INFORME TÉCNICO DE INSPECCIÓN No. 026-2020

Proyecto:	Parque Logístico CEDI Grupo Rey	Categoría:	II
Promotor:	Inmobiliaria Don Antonio, S.A.		
Representante Legal:	Hernan Muntaner		
Localización del Proyecto:	Corregimiento de Pacora, distrito y provincia de Panamá		
Fecha de inspección:	12 de Octubre de 2020		
Fecha del Informe:	13 de Octubre de 2020		
Participantes:	Roxana Ortega -MiAMBIENTE-Sede Central Maysiris Menchaca -MiAMBIENTE-Panamá Metropolitana. Carlos Guerrero - MiAMBIENTE-Panamá Metropolitana. Itzel Gonzalez - MiAMBIENTE-Panamá Metropolitana-DAPB. Yagehiry García - MiAMBIENTE-Panamá Metropolitana-SEIA. Carlina Mosquera - MiAMBIENTE-Panamá Metropolitana-Hídricos Yisel Mendieta -Inmobiliaria Don Antonio, S.A. Luis Beitia - Inmobiliaria Don Antonio, S.A. Luis Mayorga -Ministerio de Salud (MINSA). Álvaro Fernandez -Ministerio de Obras Públicas (MOP).

DEIA-DEEIA-AC-0134-1410-2020

De acuerdo a lo establecido en el artículo 43 de Decreto Ejecutivo 123 del 14 de agosto de 2009, modificado por el Decreto Ejecutivo N° 155 de agosto de 2011, le solicitamos primera información aclaratoria al Estudio de Impacto Ambiental (EsIA) Categoría II, titulado **“PARQUE LOGÍSTICO CEDI GRUP

Fig. 5. Vista del canal abierto

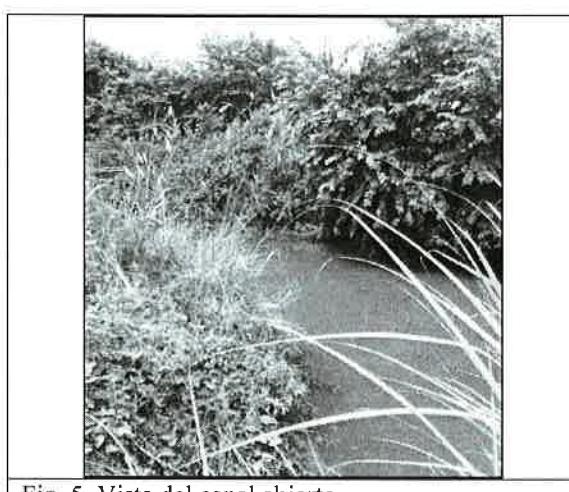
En la zona Sur del polígono se observa un canal abierto de aproximadamente 3 m de ancho, de caudal corrido de coloración turbia, el cual discurre en sentido Este a Oeste, el cual traslada las aguas de escorrentías hacia el río Cabra.
